国网冀北电力有限公司文件

冀北电发展〔2022〕561号

国网冀北电力有限公司关于印发 青龙建昊土门子 215 兆瓦光伏发电项目 接入系统方案的通知

青龙建昊土门子 215 兆瓦光伏发电项目 接入系统方案

青龙建昊土门子 215 兆瓦光伏发电项目 接入系统方案示意图

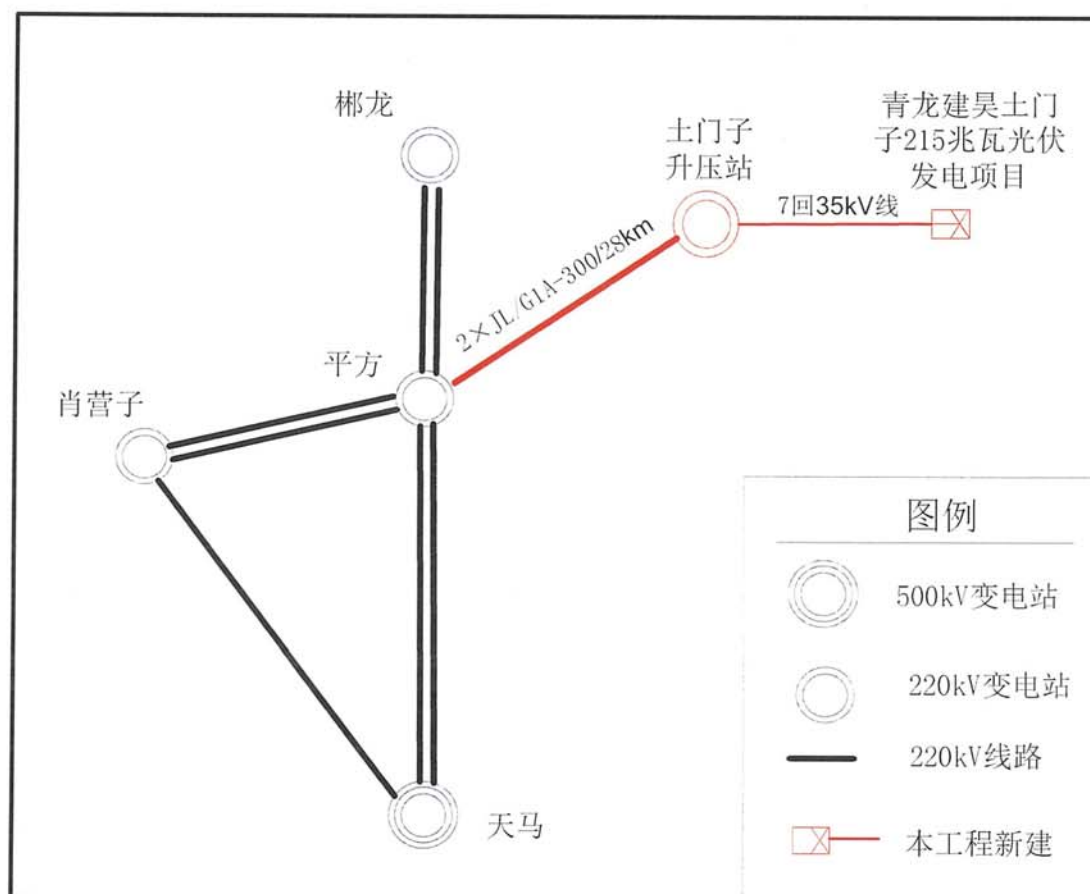
1.接入系统方案。本工程新建土门子升压站1座，新建1台240兆伏安主变，电压等级220/35千伏。本工程215兆瓦光伏发电项目通过6回35千伏集电线接入土门子升压站主变低压侧，10个储能单元通过1回35千伏集电线路接入土门子升压站主变低压侧，升压后通过新建土门子升压站~平方220千伏变电站1回220千伏线路并网运行。本工程新建线路长度约28千米，导线型号按不低于2×JL/G1A-300设计。接入系统方案示意图见附图。
